## EXTENSION DE LA MINE AURIFÈRE CANADIAN MALARTIC ET DÉVIATION DE LA ROUTE 117 À L'ENTRÉE EST DE LA VILLE DE MALARTIC

**PREMIÈRE SÉRIE DE QUESTIONS ET COMMENTAIRES  
DU MDDELCC DU 16 AVRIL 2015  
INCLUANT L'ADDENDA DU 7 MAI 2015**  
Document de réponses - Volume 1 de 2

**Document de réponses**

PROJET  
RÉPONSE À LA QUESTION 251  
PREMIÈRE SÉRIE DE QUESTIONS ET COMMENTAIRES POUR LE  
PROJET EXTENSION MINE CANADIAN MALARTIC, MALARTIC, QC.

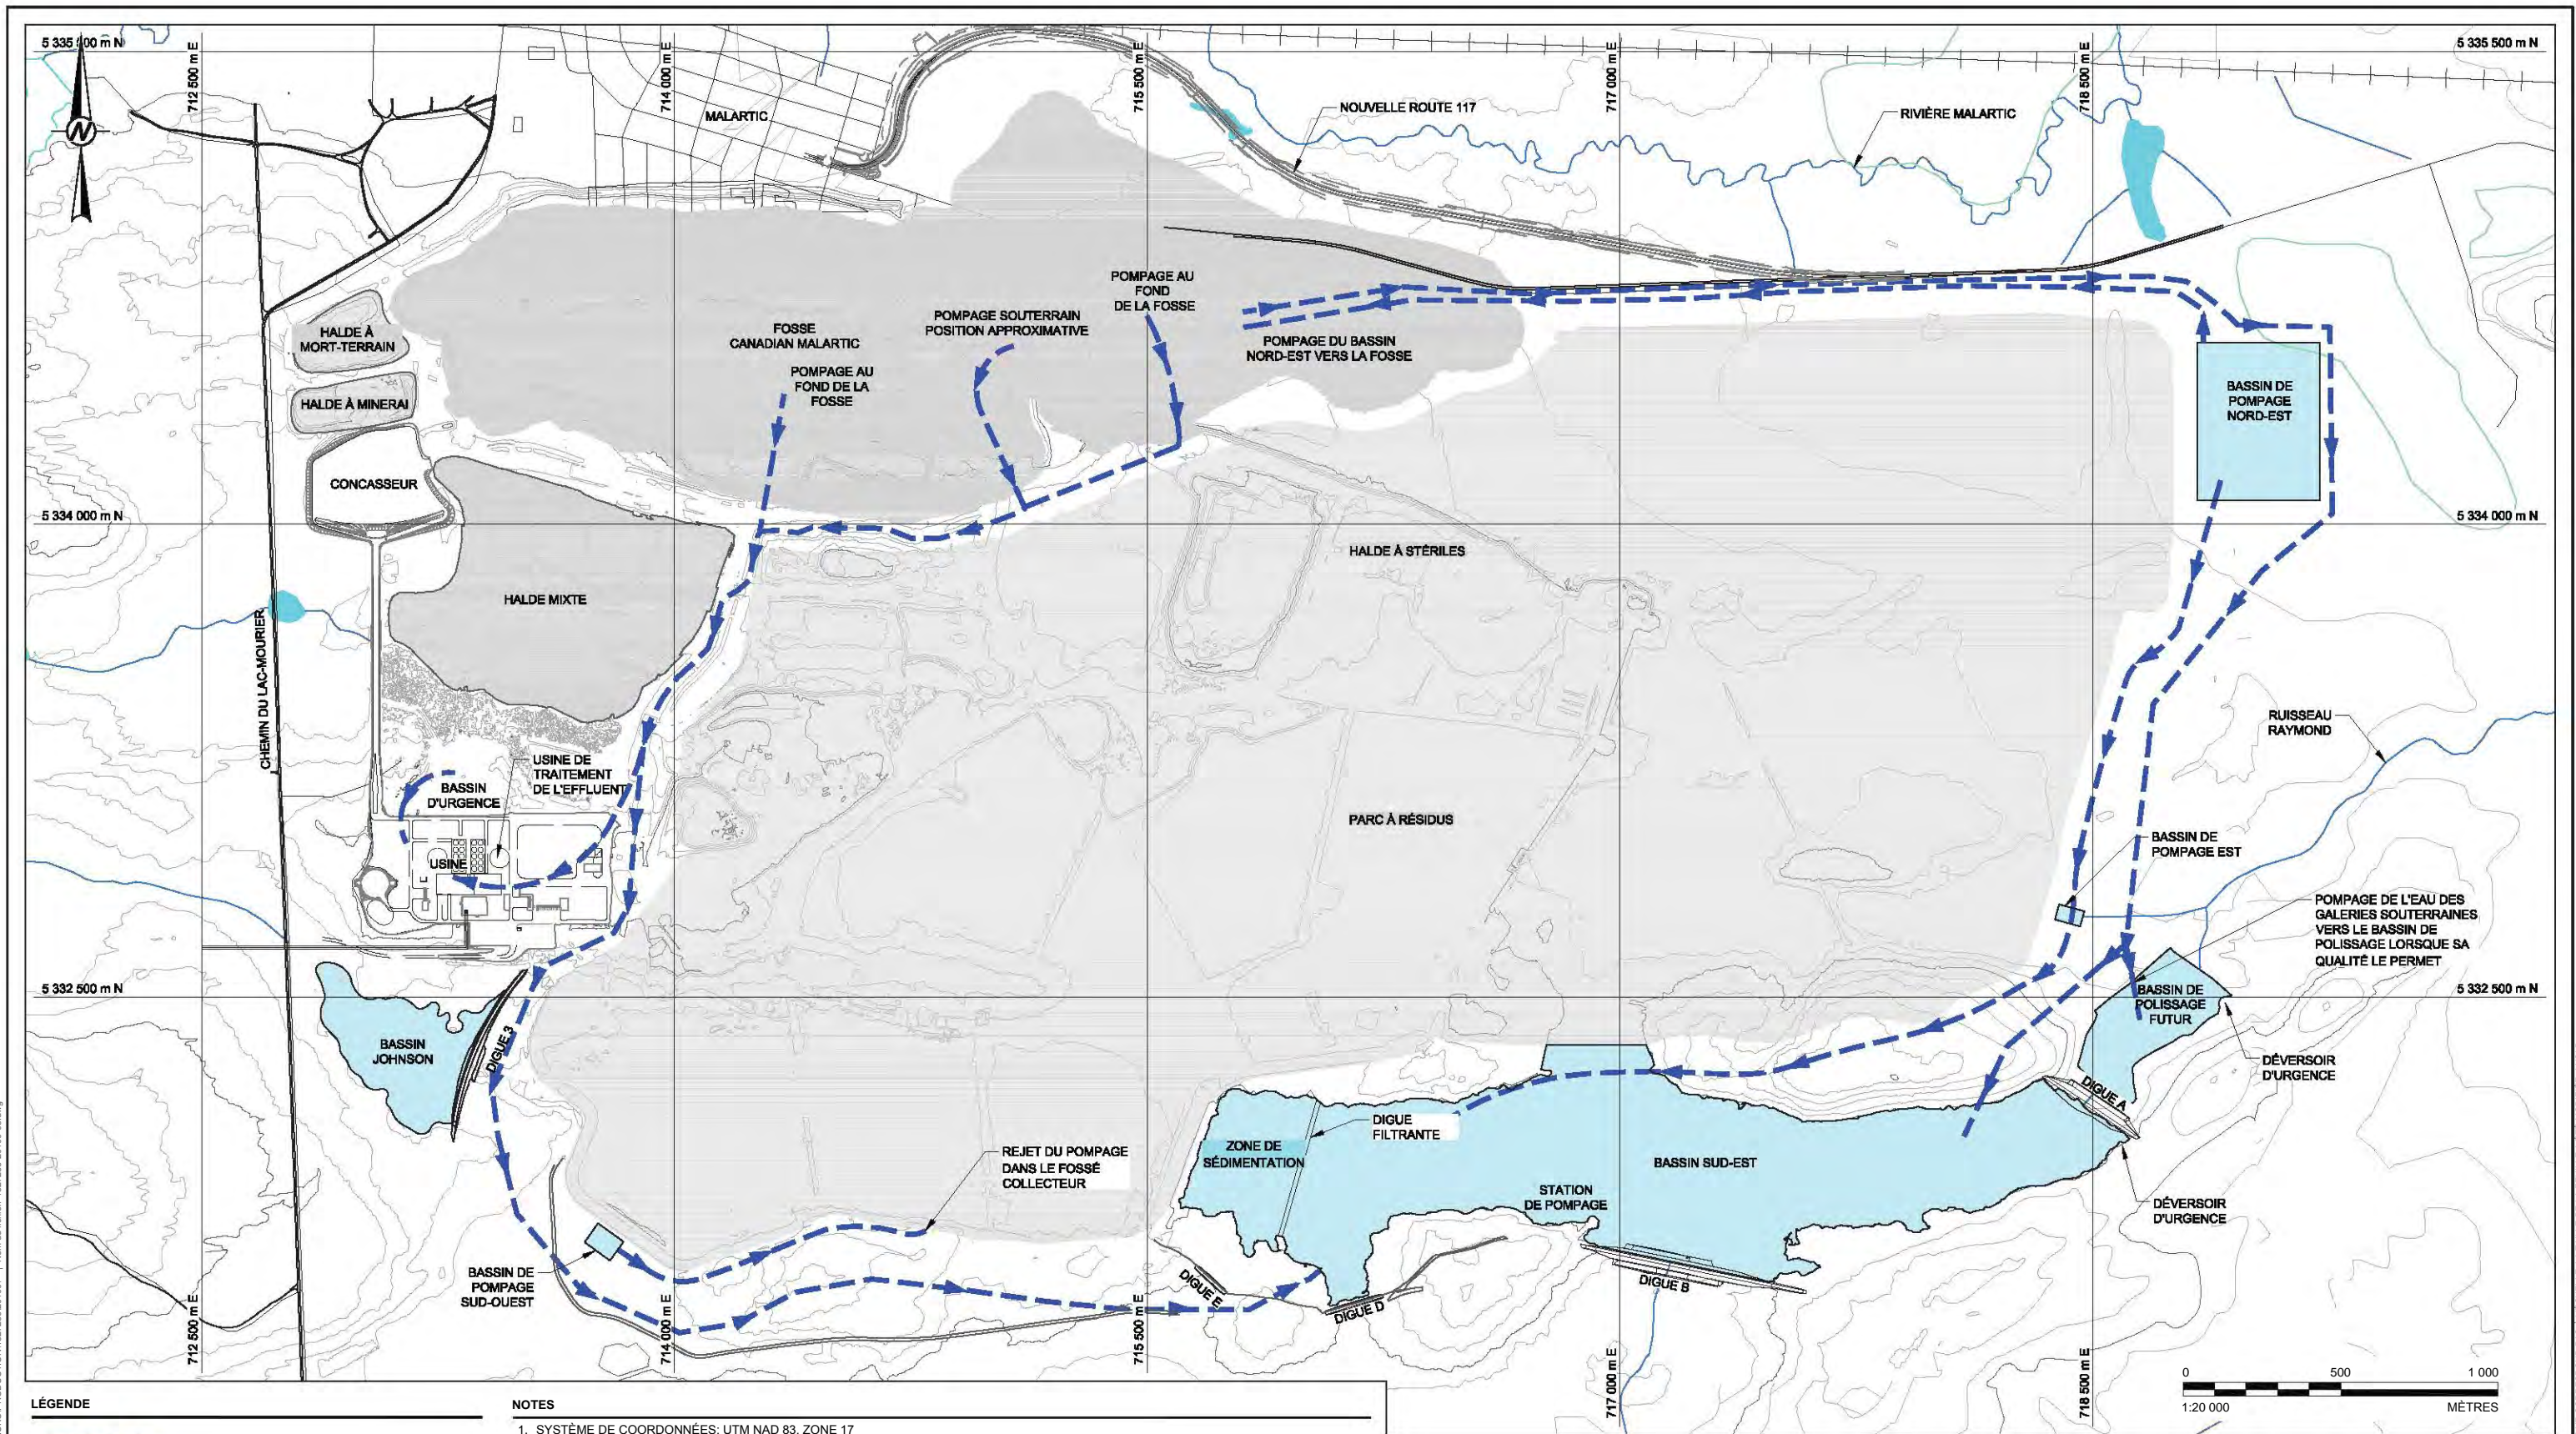
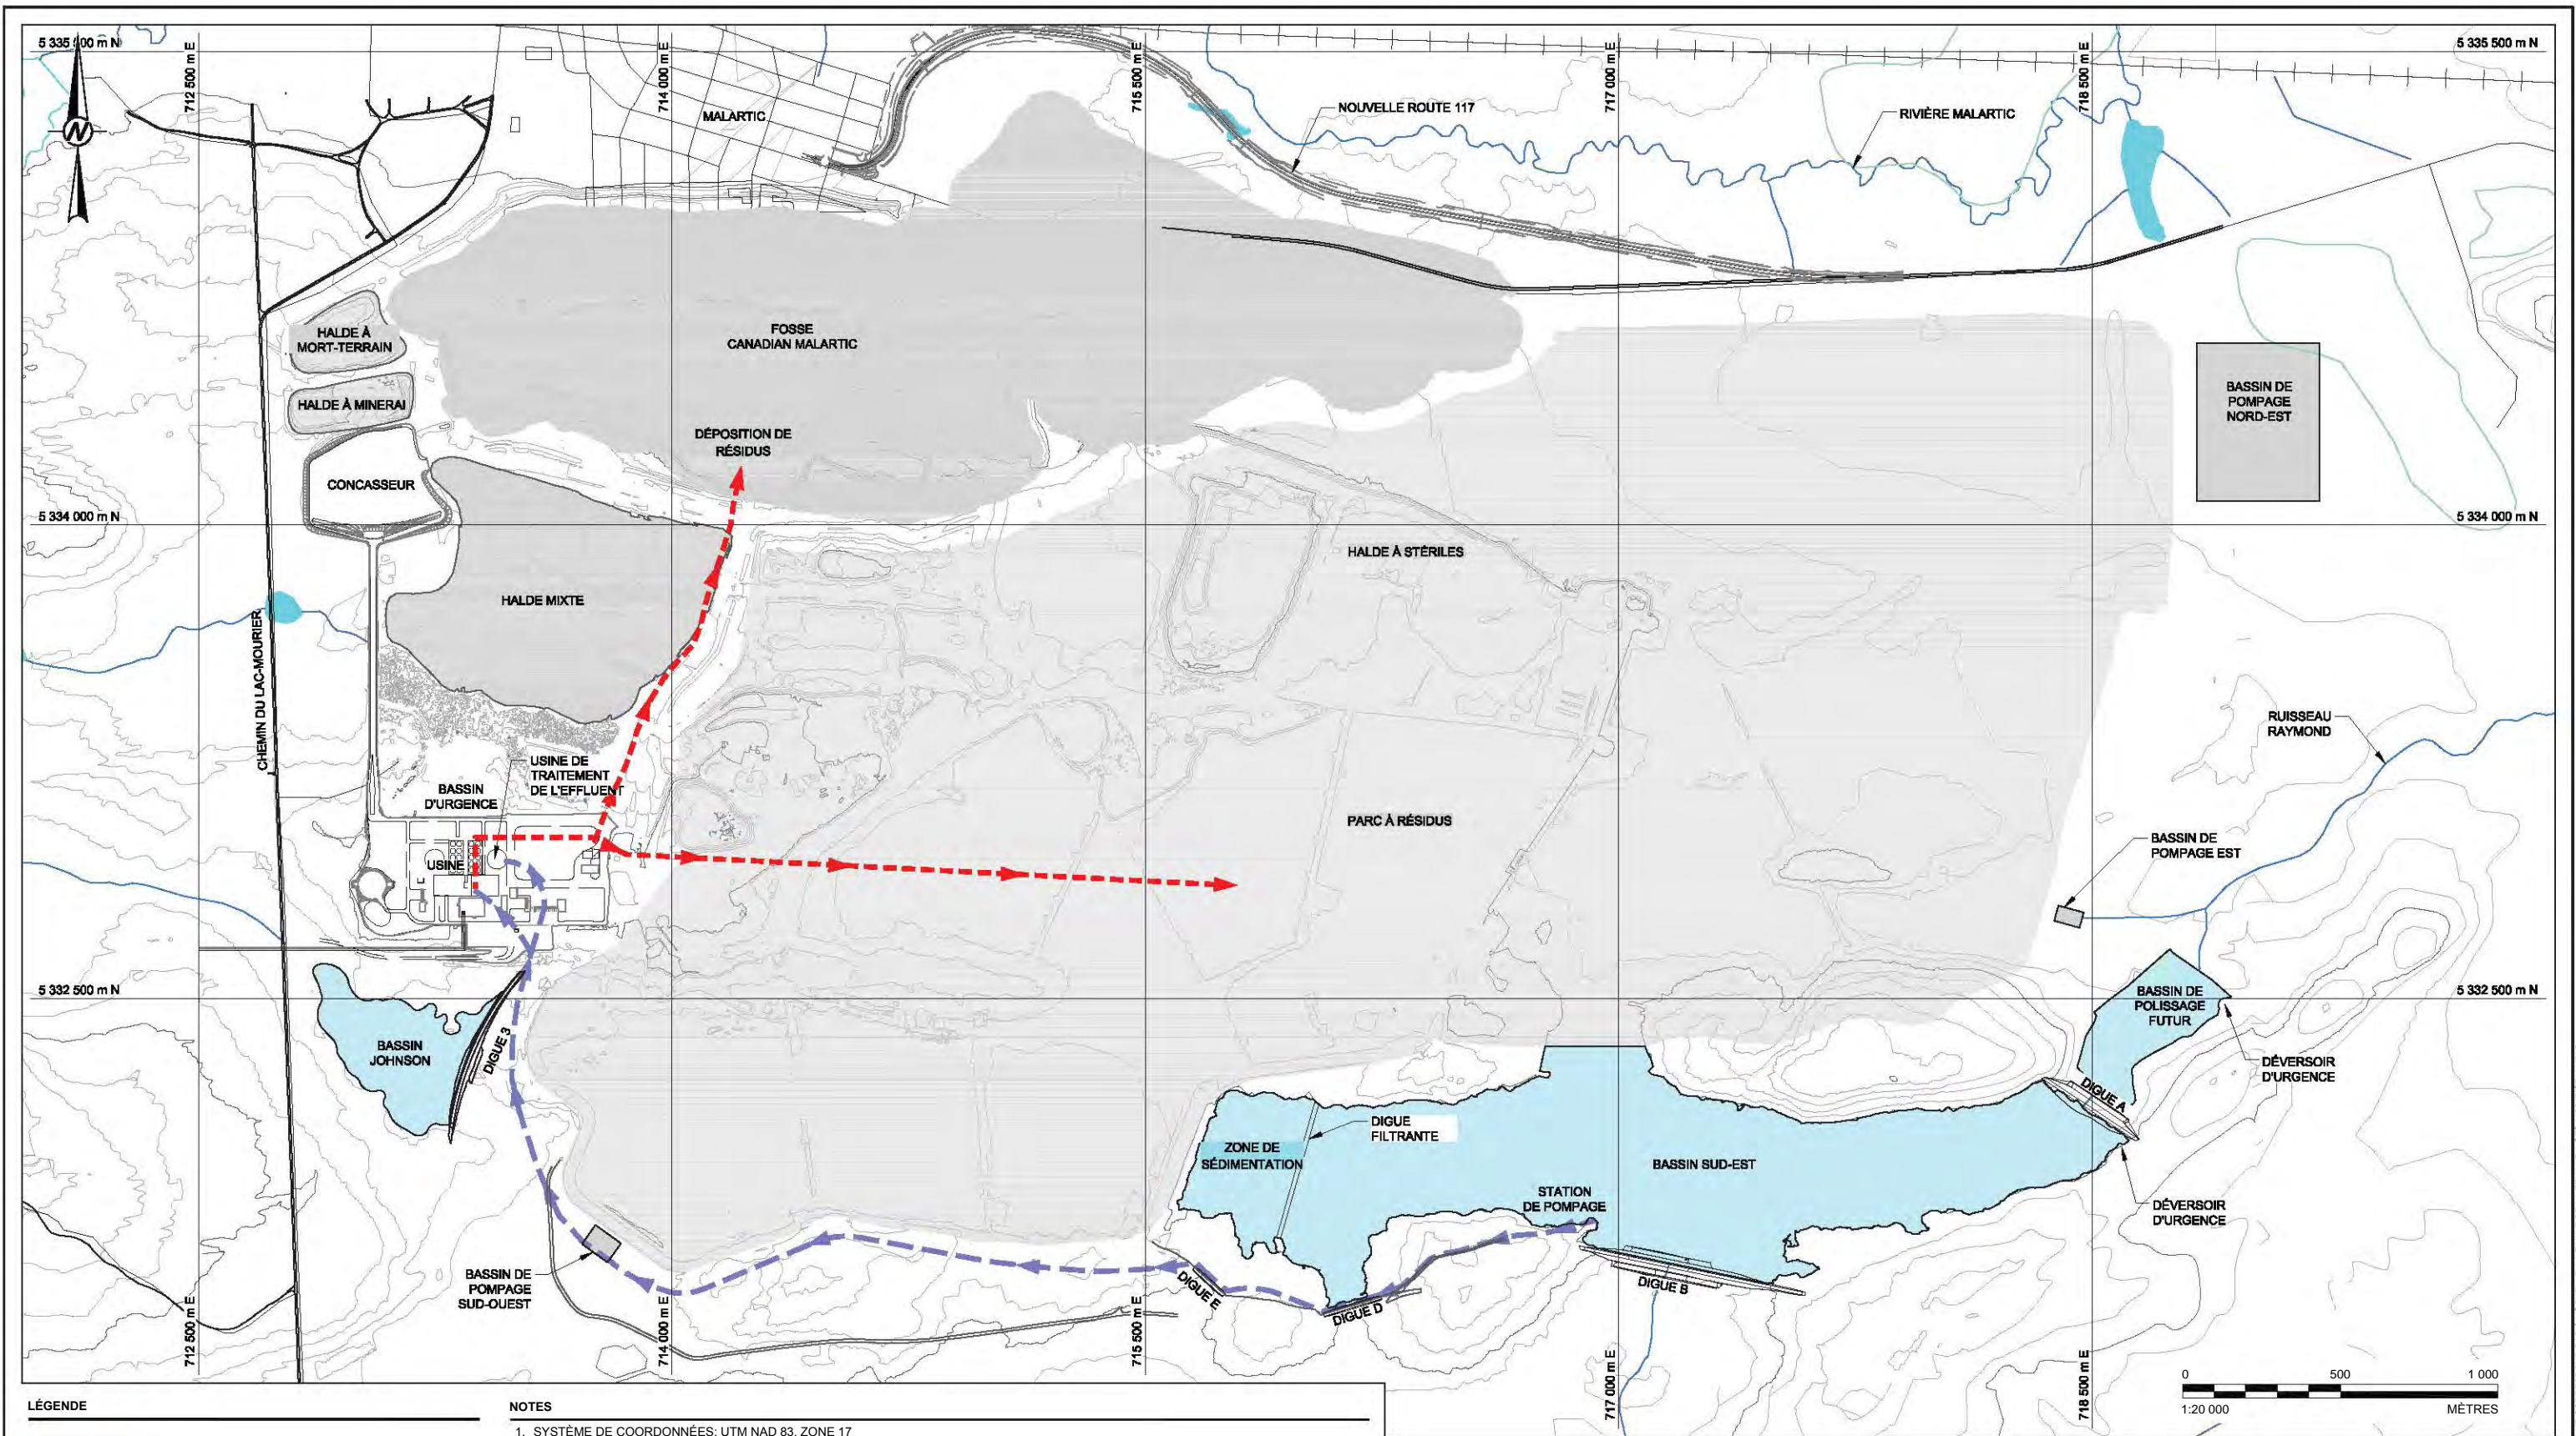
**QC.251** *À la figure 8-41, l'initiateur présente les structures de gestion des eaux et les bassins versants. La multitude d'informations contenues sur cette figure réduit la compréhension et la visibilité. L'initiateur doit présenter plusieurs figures afin de présenter les différents éléments du projet (tracés de pompage, fossés collecteurs, eau propre, eau traitée, eau en recirculation). L'initiateur doit également présenter une description de la gestion des eaux propres sur l'ensemble du site. Finalement, l'initiateur doit préciser où arrivent les eaux pompées de la dérivation nord.*

Les différents éléments du projet présentés à la figure 8-41 de l'ÉIE ont été divisés en quatre parties chacune présentée respectivement sur une figure dédiée selon les informations suivantes :

- Figure QC-251a (figure 1) : bassins collecteurs, fossés d'eau propre et ligne de pompage avec l'eau traitée par l'usine de traitement des eaux.
- Figure QC-251b (figure 2) : fossés collecteurs et bassins de transfert pour la gestion des eaux de contact à l'intérieur du site minier.
- Figure QC-251c (figure 3) : lignes de pompage pour la gestion des eaux de contact à l'intérieur du site minier.
- Figure QC-251d (figure 4) : lignes de pompage des résidus et de recirculation de l'eau vers l'usine.
